ZZP.2380.66.2022

WYJAŚNIENIA TREŚCI SWZ

Dotyczy: postępowania o udzielenie zamówienia publicznego, prowadzonego w trybie przetargu nieograniczonego¹, pn.:
Budowa Laboratorium Kryminalistycznego Komendy Wojewódzkiej Policji w Poznaniu

Pytanie nr 334

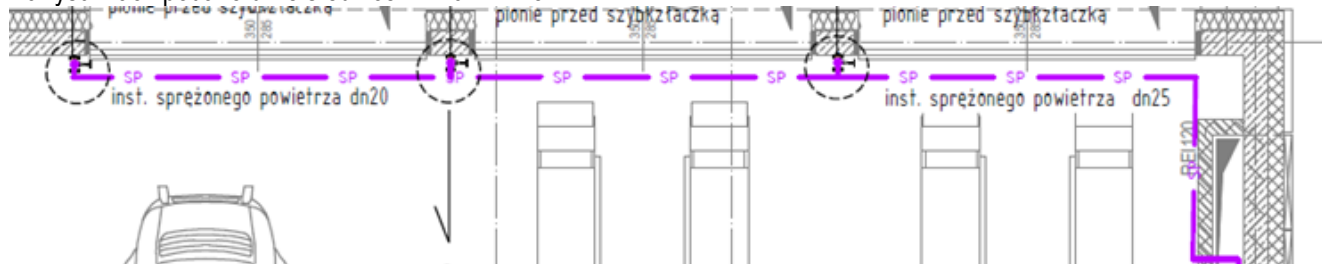
Czy zamawiający przewiduje zmianę systemu instalacji sprężonego powietrza z połączeń gwintowanych na instalacje zaciskaną w systemie GEBERIT MAPRESS?

Zamawiający dopuszcza proponowane rozwiązanie.

Pytanie nr 335

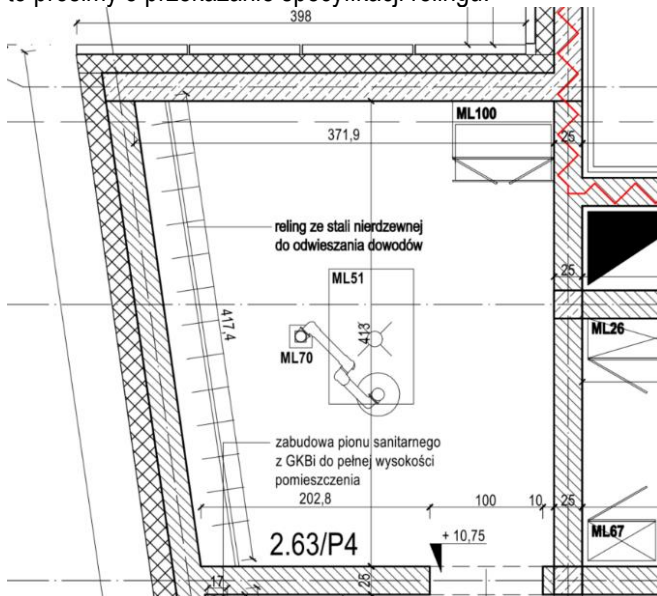
Na rysunkach podano dwie średnice DN20 i DN25

Natomiast w przedmiarze podano tylko DN20

Prosimy o potwierdzenie, że całość instalacji ma być wykonana w DN20. W innym wypadku prosimy o aktualizację przedmiaru o docelowe średnice.

Należy przyjąć rurę zgodnie z projektem.

Pytanie nr 336

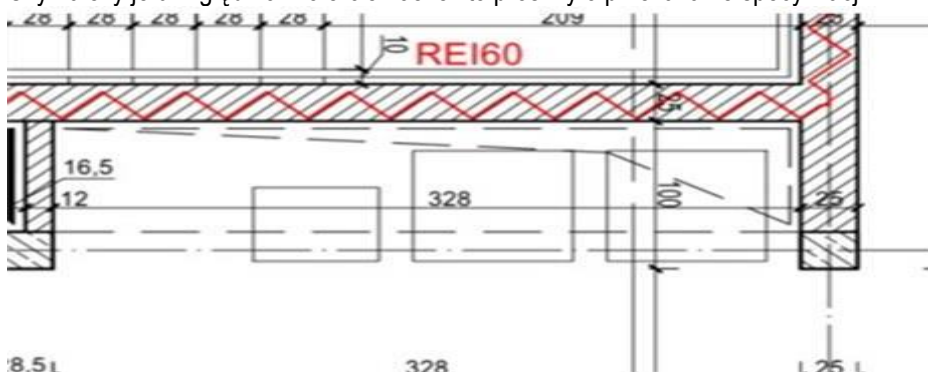
Czy w wycenie należy uwzględnić reling ze stali nierdzewnej do odwieszania dowodów w pomieszczeniu nr 2.63? Jeżeli tak, to prosimy o przekazanie specyfikacji relingu.

W pomieszczeniach 2.48 (ujawnialnia śladów / genetyka) oraz 2.63 (ujawnialnia śladów / genetyka) należy przewidzieć relingi wykonane ze stali nierdzewnej, montowane bezpośrednio do ściany za pomocą kołków rozporowych. Reling w formie rury \varnothing min. 40 mm, co 1 metr należy wprowadzić wsporniki (ze stali nierdzewnej, \varnothing min. 40 mm) długości 30 cm, montowane przy pomocy kołków do ściany.

Długość relingów odpowiada szerokości pomieszczeń (długość relingu w pom. 2.48 – 288 cm; długość relingu w pom 2.63 – ok. 417 cm).

Pytanie nr 338

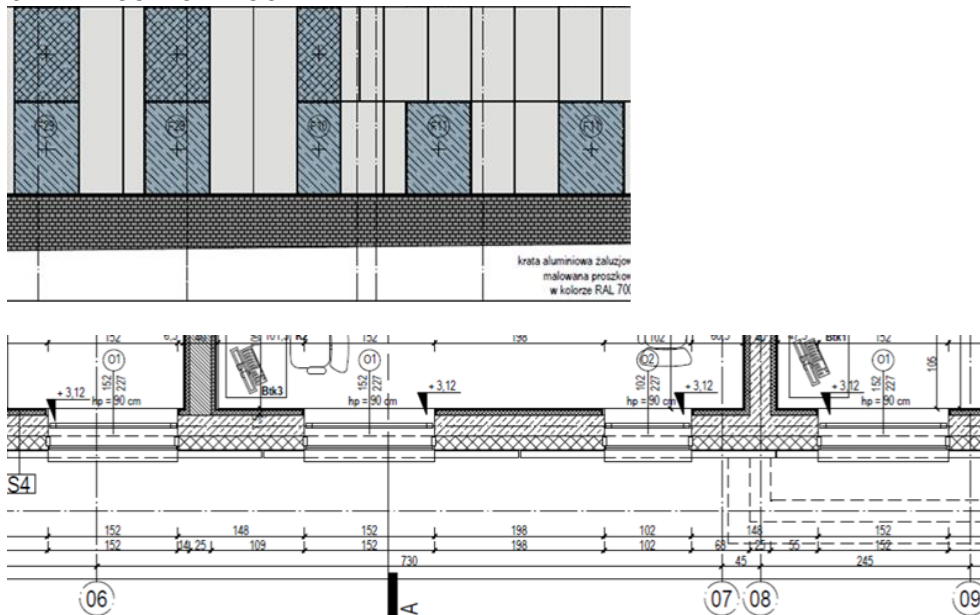
W przedmiarze w pozycji 275 d.1.12 występują drzwi Dp10. Brak ich w zestawieniu stolarki drzwiowej oraz na rzutach. Prosimy o informacje czy drzwi Dp10 występują w dokumentacji. Jeżeli tak, to prosimy o przekazanie specyfikacji drzwi oraz podanie ich lokalizacji.

Zgodnie z odpowiedzią na pytanie nr 328.
